Datum
2019-01-08

Diariernr
2-1012-0917

Korttidsstöd – riskbedömning Målaren 17

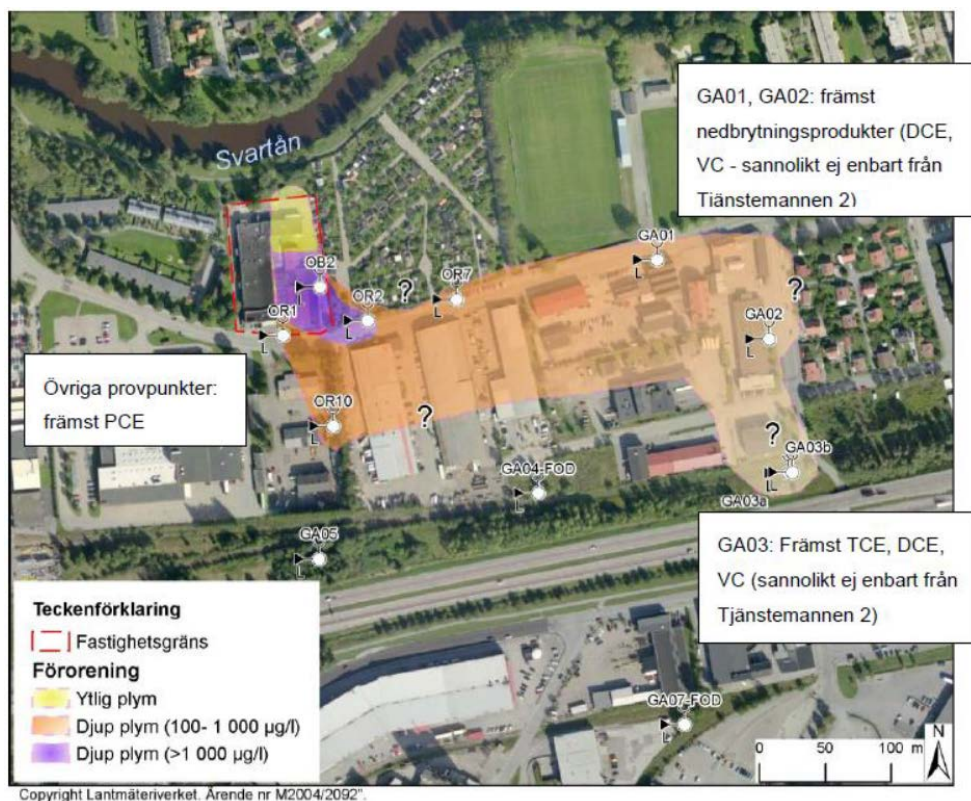
Från tidigare korttidsstöd har SGI underlag avseende föroreningsituationen på närliggande fastighet, se Figur 1. Förutsatt att föroreningsituationen på Tjänstemannen 2 inte förändrats sedan 2012 då Golders rapport skrevs, så anser SGI det sannolikt att de klorerade alifater som påvisats i det djupa grundvattnet inom Målaren 17 är relaterade till föroreningsplymen från fastigheten Tjänstemannen 2 som visas i Figur 1. Motsvarande summahalter för SM7 och SM12 är ca 25 respektive 55 µg/l och sammansättningen liknande föroreningsplymen i bild.

SGI föreslår att detaljplanarbetet för Målaren 17 kopplas till detaljplanerna för övriga områden som berör denna gemensamma spridningsplym. SGI har inte kunskap om beräkningar har gjorts för att visa

om den utsträckta plymen är växande, stagnant eller krympande. Detta bör beaktas bedömningarna inför planarbetet.
